Datum 13 februari 2012
Onderwerp Oplevering rapportage project "Interne veiligheidsafstanden PGS 19"

Fakkel- en plasbranden
*Modelberekeningen voor de actualisatie van de interne
veiligheidsafstanden van de PGS 19: Opslag van propaan*

In deze bijlage worden de werkzaamheden beschreven voor het reviewen van de interne veiligheidsafstanden uit hoofdstuk 4 van de richtlijn PGS 19, behoudens het onderdeel dat betrekking heeft op gevelbranden. Deze werkzaamheden zijn uitgevoerd in het kader van het project Interne veiligheidsafstanden PGS 19, projectnummer E/620500/01.

Figuur 1. Effectafstanden voor de warmtestralingsbelasting van plasbranden met *n*-hexaan als modelstof.

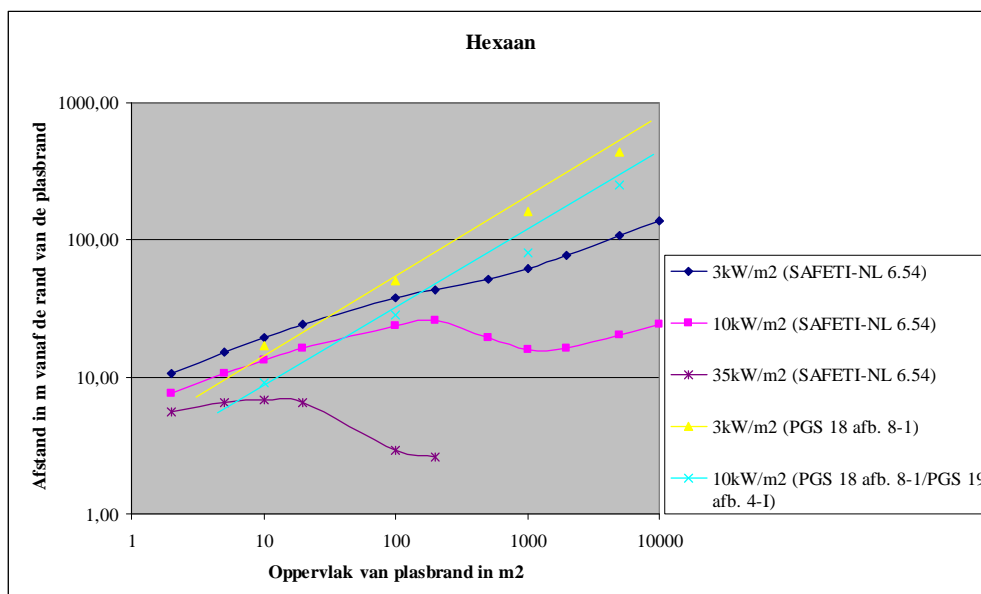
De maximale effectafstanden tot 3 en 10 kW/m² worden berekend bij weertype D9. Voor een plasbrand met een plasoppervlak vanaf 100 m² zijn de afstanden tot de warmtestralingsbelasting 3 en 10 kW/m² het grootst bij weertype D9. Voor kleinere plasoppervlakken (2, 5, 10 en 20 m²) wordt de grootste afstand tot de warmtestralingsbelasting van 3 kW/m² niet berekend voor weertype D9 (neutraal weer), maar weertype B3 (matig onstabiel weer)⁷. Voor de eenduidigheid van de resultaten worden voor alle plasgrootten de effectafstanden bij weertype D9 als de grootste effectafstanden beschouwd. Voor de kleinere plasoppervlakken is het grootste verschil tussen de berekende afstanden en de afstand voor weertype D9 kleiner dan 0,5 meter.

Er zit een 'knik' in de grafiek vanaf een plasbrandoppervlak van ca. 500 m² voor de warmtestralingsbelasting van 3 en 10 kW/m² en vanaf ca. 10 m² voor de warmtestralingsbelasting van 35 kW/m². Deze knik heeft te maken met een afnemende warmtestraling van de plasbrand naar de omgeving doordat er roetvorming plaatsvindt, die toeneemt als het oppervlak van de plasbrand en daarmee ook het vlamoppervlak toeneemt. Deze roetdeeltjes schermen de warmtestraling gedeeltelijk af. Een uitgebreidere beschrijving van dit effect is te vinden in de richtlijn PGS 2⁸ (p. 6.72).

Figuur 2. Effectafstanden voor de warmtestralingsbelasting van plasbranden met n-nonaan als modelstof.

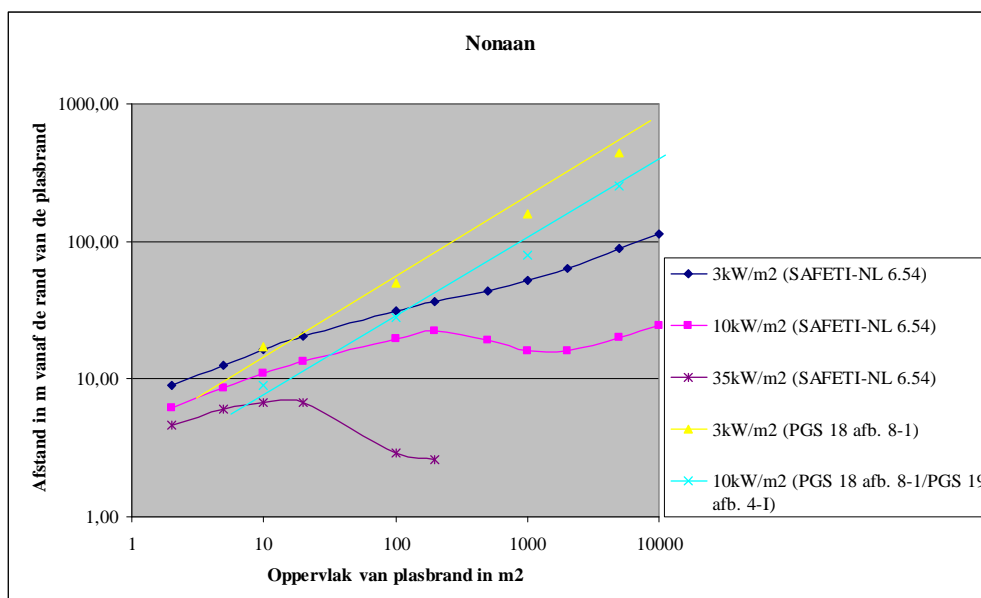
De maximale effectafstanden tot 3 en 10 kW/m² worden berekend bij weertype D9. Voor een plasbrand met een plasoppervlak vanaf 100 m² zijn de afstanden tot de warmtestralingsbelasting van 3 en 10 kW/m² het grootst bij weertype D9. Voor kleinere plasoppervlakken (2, 5, 10 en 20 m²) wordt de grootste afstand tot de warmtestralingsbelasting van 3 kW/m² niet altijd berekend voor weertype D9

maar voor andere weertypen (B3)¹⁰. Voor de eenduidigheid van de analyse worden voor alle plasgrootten de effectafstanden bij weertype D9 als de grootste effectafstanden beschouwd. Voor de kleinere plasoppervlakken geldt dat het grootste verschil tussen de grootst berekende effectafstand en de afstand voor weertype D9, kleiner is dan 0,5 meter.

Figuur 3. Effectafstanden voor de warmtestralingsbelasting voor plasbranden met n-hexaan en n-nonaan als modelstoffen.

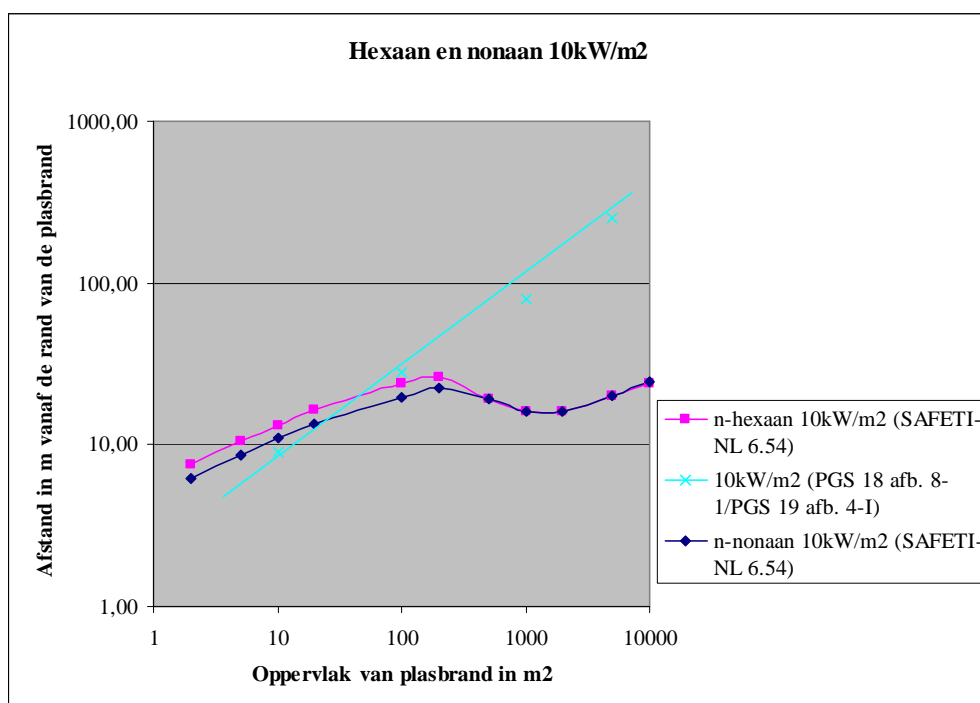
Uit Figuur 3 wordt geconcludeerd dat er een duidelijk verschil is waar te nemen tussen de interne veiligheidsafstanden uit de huidige richtlijn PGS 19 en de met SAFETI-NL berekende afstanden tot een warmtestralingscontour van 10 kW/m². Tot een plas(brand)oppervlak van ca. 20 m² berekent SAFETI-NL grotere afstanden en vanaf ca. 100 m² kortere afstanden dan de huidige interne veiligheidsafstanden. Vanaf een plasoppervlak van ca. 200 m² wordt dit verschil erg groot. (Bij de auteurs bestaat het vermoeden dat de grafiek voor 10 kW/m² uit de richtlijn PGS 19 is gebaseerd op modelresultaten van een plasbrand met propaan, K0-stof).

De afstanden voor de warmtestralingsbelasting van n-hexaan reiken verder dan n-nonaan. Voor plasbranden met een oppervlakte vanaf ca. 500 m² is dit verschil te verwaarlozen.

- Modellerings plasbranden: wij stellen voor om bij plasbranden alleen de brandbare vloeistoffen uit de stofcategorie K1 en K2 te beschouwen.
- Afbeelding 4-I over plasbranden uit de huidige PGS 19 is te conservatief en zou vervangen kunnen worden door figuur 3 uit bijlage 1.

Afbeelding 4-I uit de huidige PGS 19 zou vervangen kunnen worden door figuur 3 uit deze bijlagen.

Figuur 4. Effectafstanden voor een fakkelbrand met propaan voor weertype F 1,5.

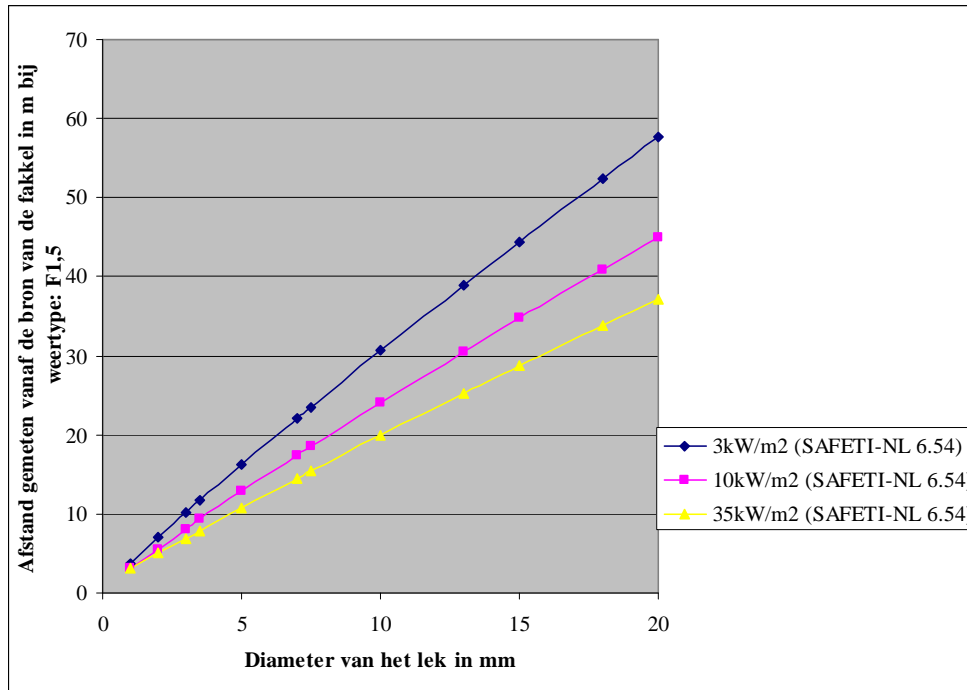
De maximale afstanden voor de warmtestralingsbelasting van 3, 10 en 35 kW/m² worden berekend bij weertype F1,5

Voor alle gemodelleerde situaties blijkt de grootste afstand voor de warmtestralingsbelasting van 3, 10 en 35 kW/m² te worden berekend bij weertype F1,5. Tevens worden de afstanden bij weertype D5 weergegeven.
